OGGETTO: Autostrada regionale Cispadana - Osservazioni

PROGETTO PER LA REALIZZAZIONE
DELLA AUTOSTRADA REGIONALE CISPADANA

UNIONE COMUNI MODENESI AREA NORD
COMUNE DI NOVI DI MODENA

Oggetto: Regione Emilia-Romagna, Autostrada Regionale Cispadana
Procedura di Valutazione di Impatto Ambientale

Esempio 1: Comune di Me-
dolla
In alto: progetto definitivo
A sinistra: indicazione fornita
in sede di conferenza prelimi-
nare

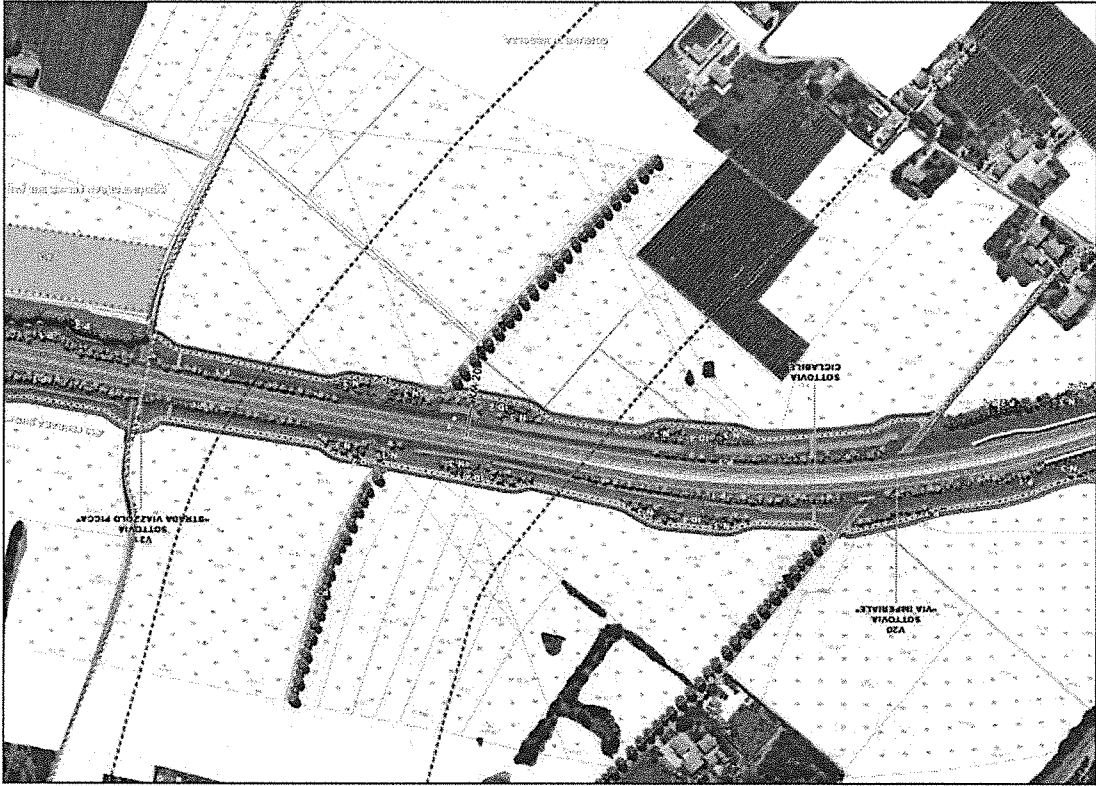
- ▶ non sono state valutate le richieste espresse in conferenza preliminare relativamente ad opere di mitigazione a sud dell'autostrada per gli insediamenti di via Camurana a Medolla (cfr All. 1)

Esempio 2: Comune di San Felice s/Panaro
In alto: progetto definitivo
A sinistra: indicazione fornita in sede di conferenza preliminare

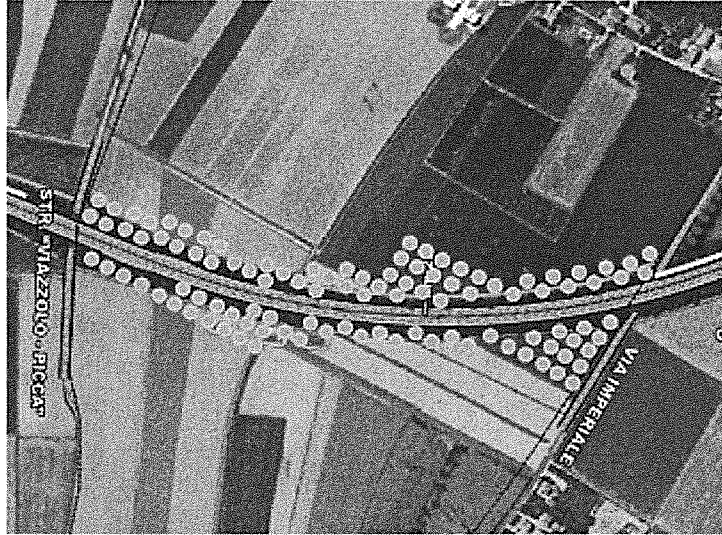
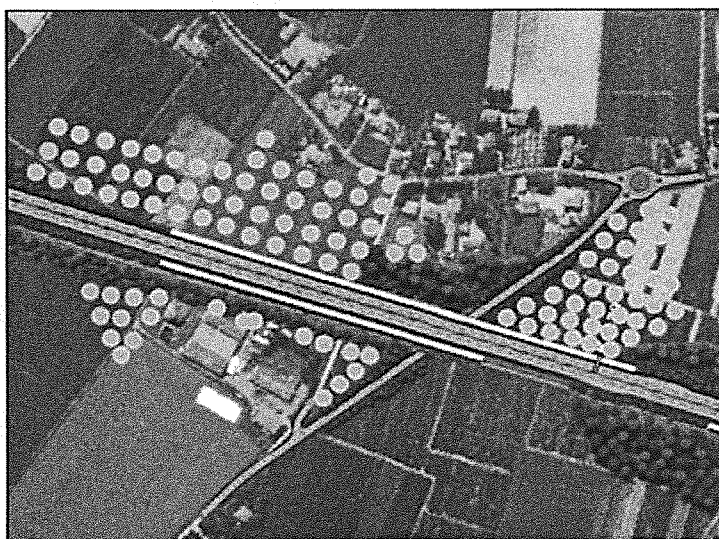
- ▶ non sono state valutate le richieste espresse in conferenza preliminare relativamente ad opere di mitigazione a sud dell'autostrada per gli insediamenti di via Villa Gardè in comune di San Felice sul Panaro né per l'azienda agricola a nord, nella stessa località (cfr All. 1) che meritano sia un approfondimento particolare considerata la prossimità dell'abitato al tracciato autostradale, sia la previsione di cortine arboreo/arbustive più significative ed articolate di quanto non previsto negli elaborati di progetto

Esempio 3: Comune di San Possidonio
A sinistra: progetto definitivo
nativo
Sotto: indicazione fornita in sede degli incontri in conferenza preliminare

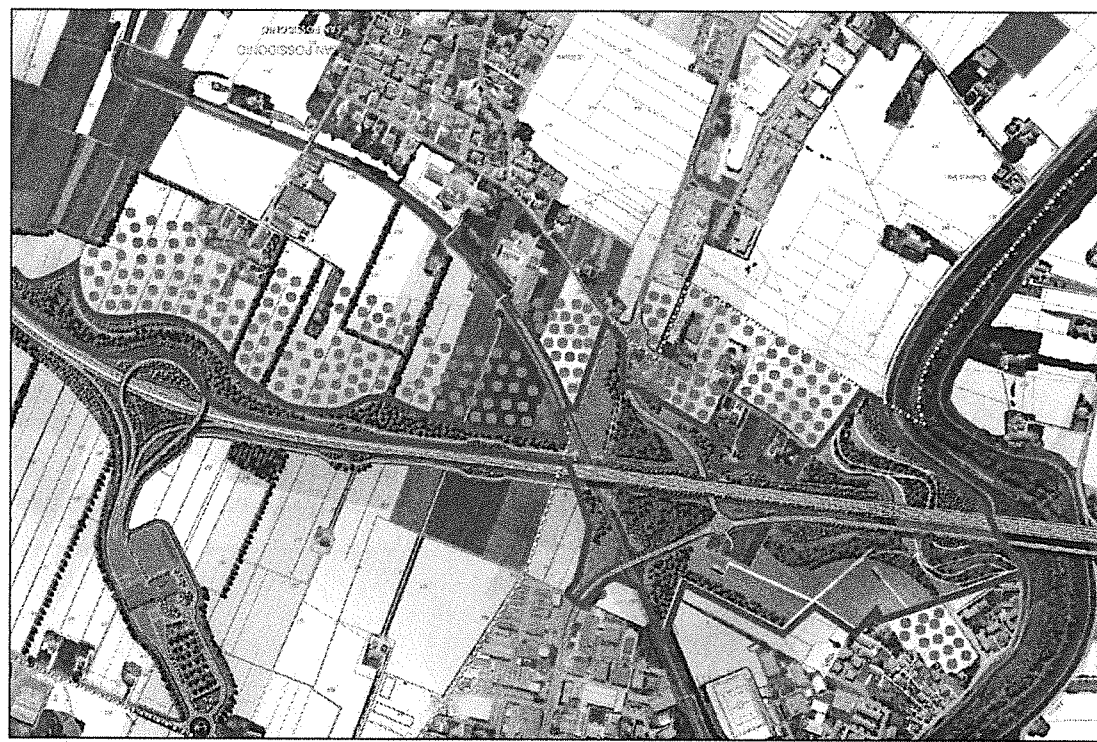
A questo proposito il Comune di San Possidonio aveva avanzato la richiesta di interventi di mitigazione con imboschimento/riforestazione sul lato sud dell'autostrada, a protezione dell'abitato e in particolare delle aree di sviluppo a nord-est (dove sono previsti un polo scolastico e un polo sportivo), la cui attuazione è oggi accelerata dalle necessità conseguenti ai recenti eventi sismici. **SI OSSERVA CHE TALI INTERVENTI NON SONO PREVISTI** (si veda Allegato 1, esempio n. 3)

Esempio 4: comune di Mirandola: proposta di nuova localizzazione dell'autostazione mag-
giornante rispondente ai valori e alle esigenze del territorio.

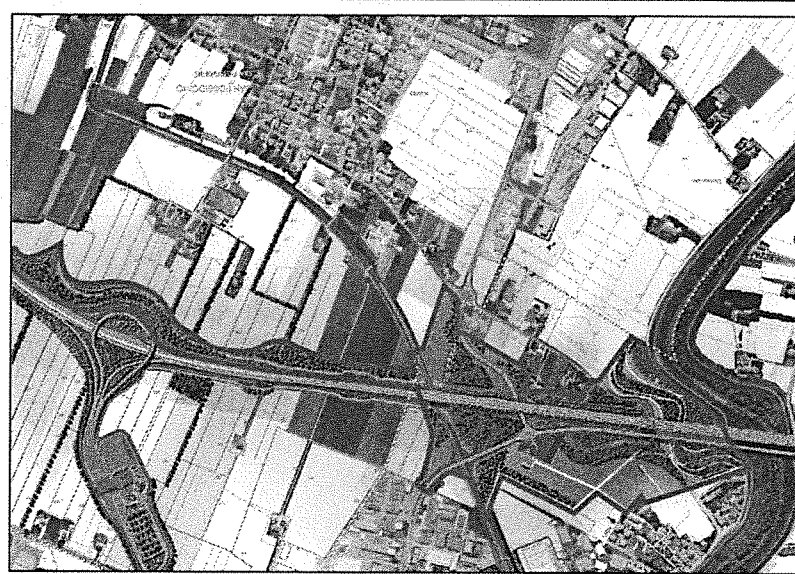
A PROPOSITO DELL'AUTOSTAZIONE DI MIRANDOLA SI OSSERVA CHE IL COMUNE HA RICHIESTO IL SUO SPOSTAMENTO A SUD, in aree prossime agli insediamenti produttivi esistenti, allo scopo di mitigare gli impatti delle costruzioni sul territorio agricolo e favorire lo sviluppo delle attività complementari all'autostazione. **SI OSSERVA CHE L'ALTERNATIVA NON È STATA ESAMINATA** né sono stati valutati gli impatti comparando gli effetti delle due ipotesi localizzative (si veda Allegato 1, esempio, 4).

Comune di Novi di Modena: ad est del Casafficio

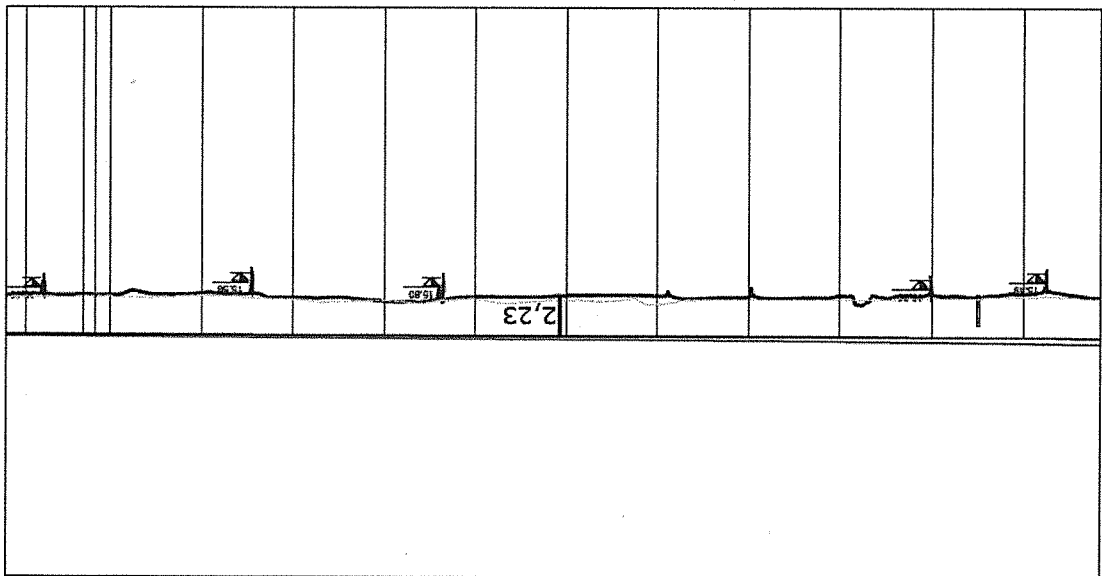
cm dal piano di campagna per il mantenimento della continuità percettiva nel territorio.
Si chiede di prevedere lunghi tratti del tracciato autostradale in cui il rilevato non superi i 50-60
